改善箇所説明図

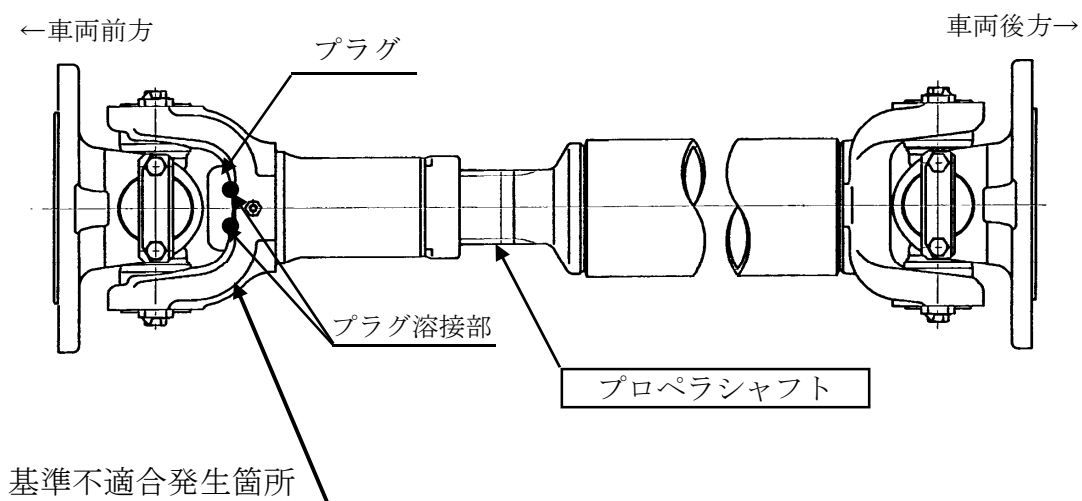
プロペラシャフトのプラグ溶接位置の指示が不適切なため、溶接部の強度が不足しているものがある。そのため、そのまま使用を続けると、プラグ溶接部に亀裂が生じ、最悪の場合、プロペラシャフトが破損し、走行不能となるおそれがある。

全車両、当該プロペラシャフトを対策品と交換する。

識別：スプラインヨーク部に、白色ペイントを塗布する。
